Naše č.j.: BKOM/05461/2021

Vyjádření k doplněné PD pro společné povolení stavby „MŠ Nad Dědinou“ k. ú. Bystrc, Brno

MŠ NAD DĚDINOU

OP 200 KOMUNIKACE A ZPEVNĚNÍ PLOCHY

SITUACE

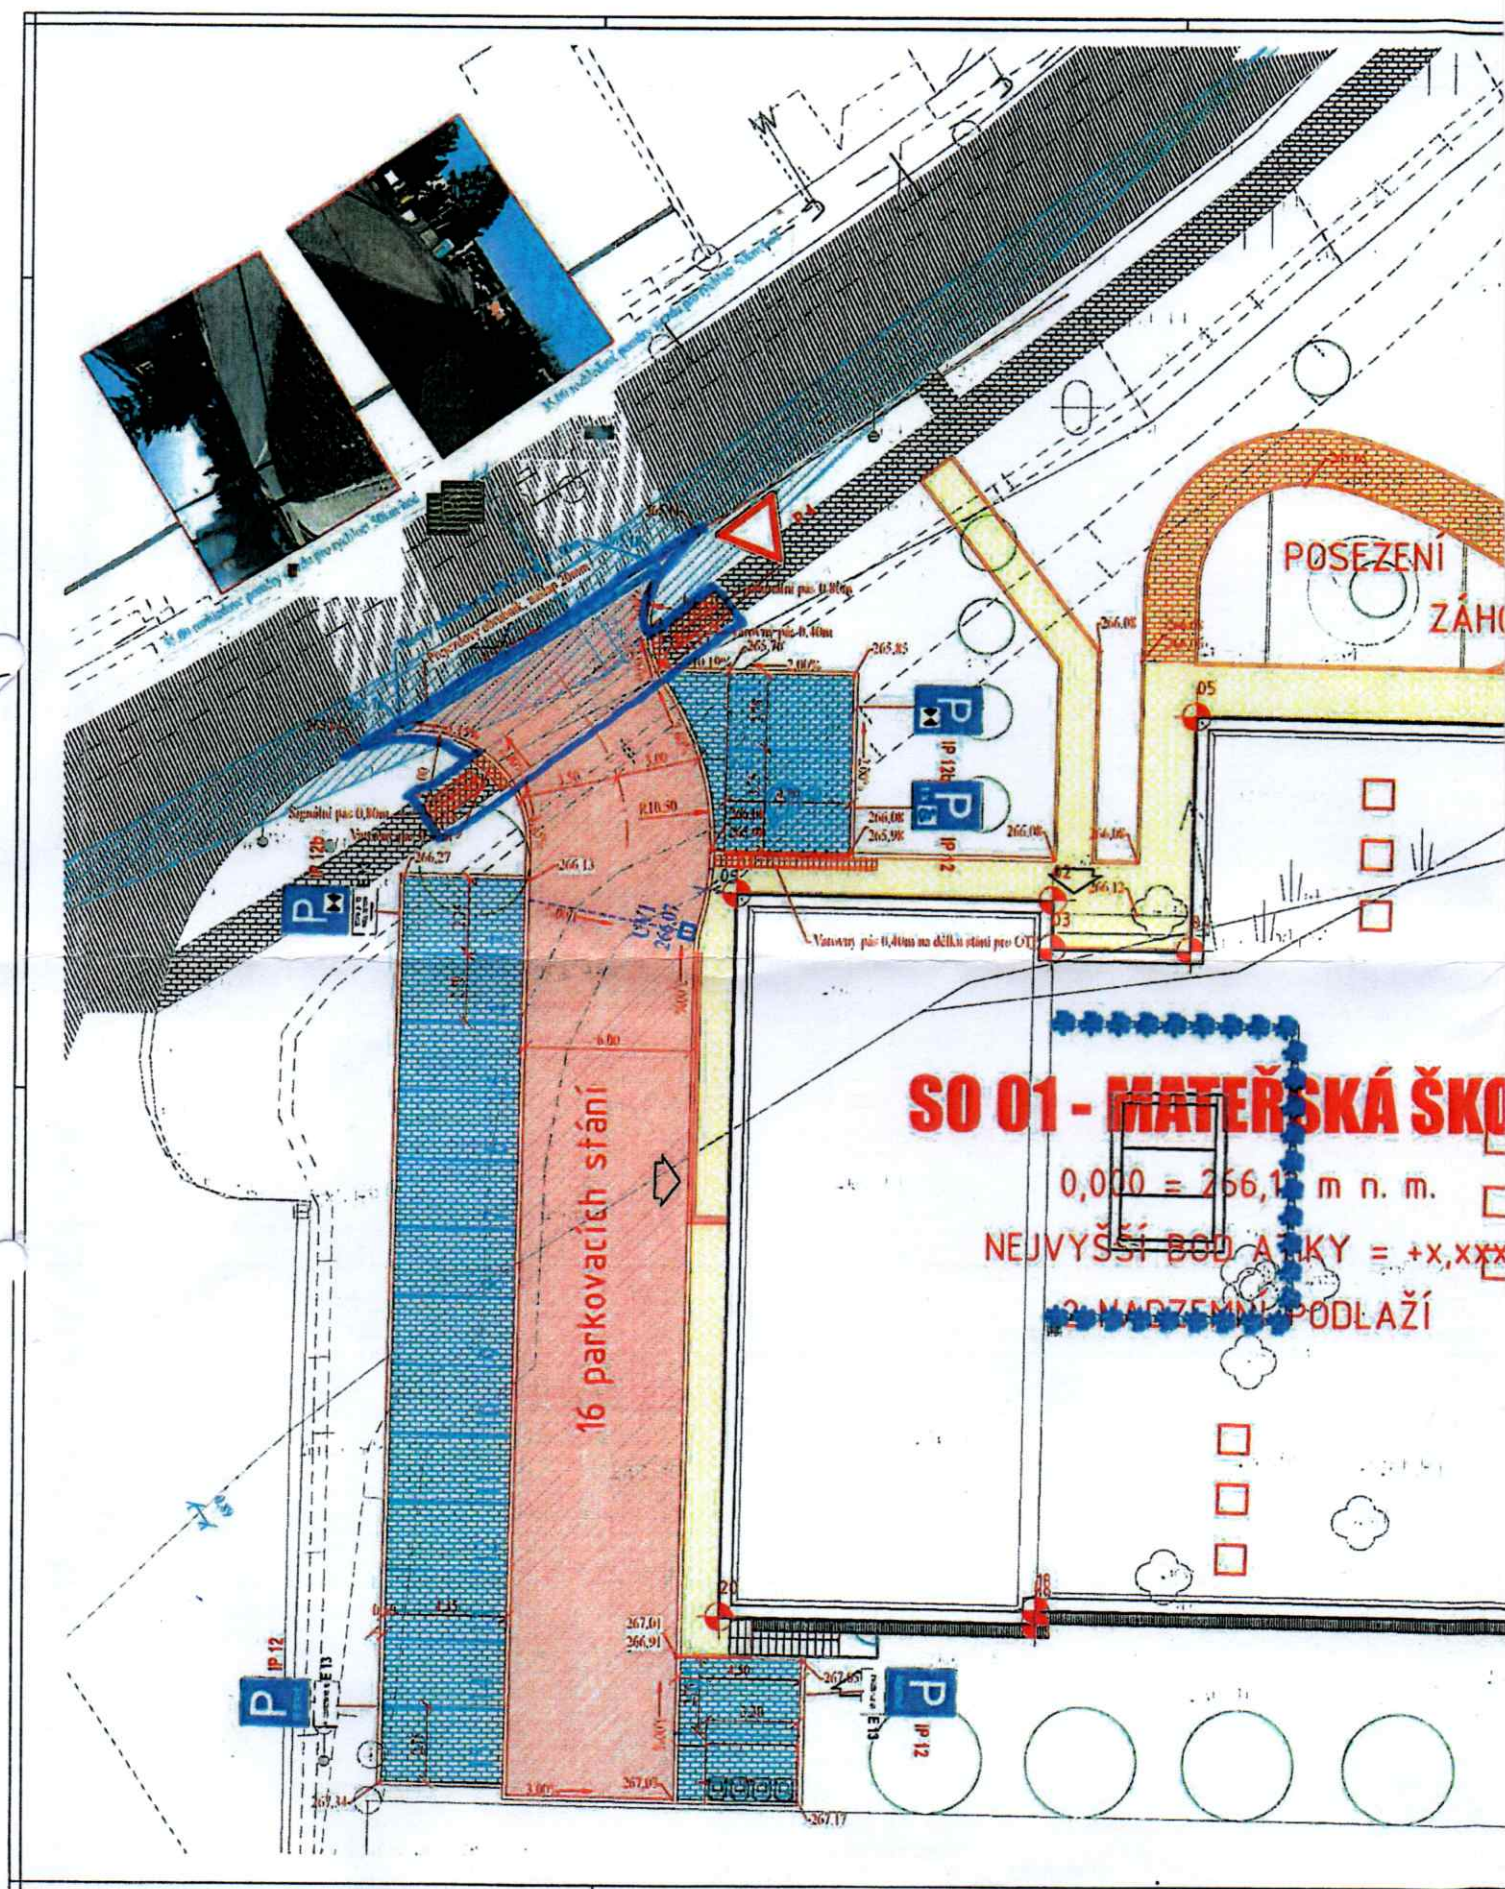
* souhlasíme s přechodem
do správy společnosti
Borovinská komunikace, a.s.
7 Březe dne 4.2.2021
